## RESOLUCIÓN

### POR MEDIO DE LA CUAL SE ADOPTAN UNAS DETERMINACIONES

#### LA DIRECTORA DE LA REGIONAL VALLES DE SAN NICOLÁS DE LA CORPORACIÓN AUTÓNOMA REGIONAL DE LAS CUENCAS DE LOS RÍOS NEGRO Y NARE "CORNARE".

1. Que mediante Resolución **RE-02527-2021** del 26 de abril de 2021, notificada de manera personal por medio electrónico el día 28 de abril de la misma anualidad, Cornare **OTORGÓ CONCESIÓN DE AGUAS SUPERFICIALES**, a la **ASOCIACIÓN DE SOCIOS DEL ACUEDUCTO CAMARGO**, con Nit 811.007.525-9, representada legalmente por el señor **OCTAVIO DE JESUS LONDOÑO GOMEZ**, identificado con cédula de ciudadanía número 71.110.205, a captarse de la siguiente manera: fuente El Roble un caudal total de 1.061 L/s, para usos Pecuario, Comercial e Industrial y, por otro lado, de la fuente Camargo un caudal total de 3.338 L/s para usos Doméstico y Riego; en beneficio de los usuarios de la vereda Camargo del municipio de El Carmen de Viboral. Vigencia del permiso por un término de diez (10) años, contados a partir de la ejecutoria del acto administrativo.

Imagen 8: Análisis de los consumos reportados para el año 2021 en M<sup>3</sup>/Mes y L/s

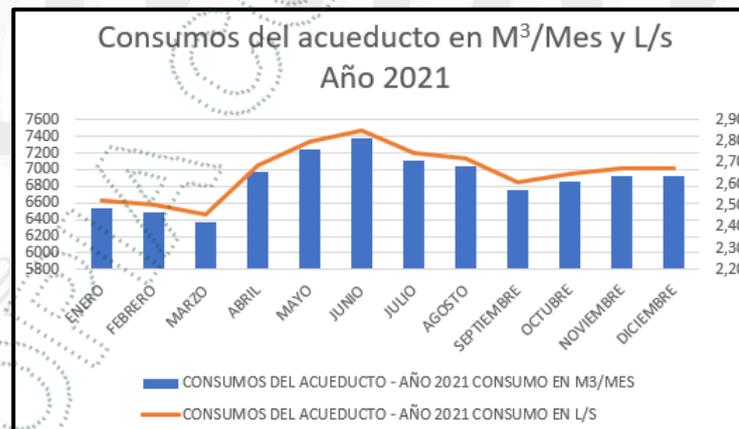
La ASOCIACIÓN DE SOCIOS DEL ACUEDUCTO CAMARGO presentó los registros de consumo para el año 2021. De acuerdo con los datos reportados, se presentó, en promedio un consumo de **6884,58 M<sup>3</sup>/Mes o 2,66 L/s**. El consumo más alto se presentó en el mes de junio, con **7379 M<sup>3</sup>/Mes o 2,85 L/s**. Mientras tanto, el consumo menor se presentó en el mes de marzo, con **6372 M<sup>3</sup>/Mes o 2,46 L/s**. Por tanto, no se registró un consumo mayor con respecto al caudal otorgado por la corporación a través de la resolución con radicado **RE-02527-2021**, del 24 de abril de 2021, que corresponde a **4,4 L/s**. No obstante, dado que no se presentaron registros asociados a la macromedición, no fue posible conocer las pérdidas al interior del sistema y, por tanto, el caudal real captado.
